FRDv4解析結果報告書

路線名	OO線
依頼者	
回答者	西部農林事務所 天竜農林局 普及指導員 △△

路線概要「〇〇線」

解析2 手動設計

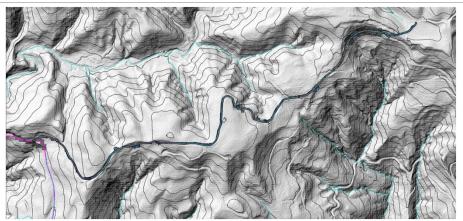
▶ 起点から200m地点まで、14%前後の縦 断勾配が続く。

※縦断勾配の緩和規格の適用に係る協議 が必要

▶ ○の箇所を目安に、14%以下の区間を確実に設けること。

650~750m地点

- > 局所的に縦断勾配が急
- ➢ 谷が深く、線形によっては盛土が大規模に なる
- ▶ 急カーブが連続するため、曲線半径への 配慮が必要

1000~1200m地点

▶ 地山が急な為、線形によっては切土・盛土 が大規模になる。

解析3 自動設計(高規格作業道)

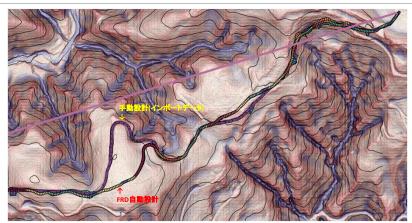
- ▶ 自動設計は、区間2について、右図のとおり新設を推奨している。
- ▶ 既設作業道の利用において、縦断勾配や 曲線半径の規格を満足することが困難な場 合はこちらも検討する。
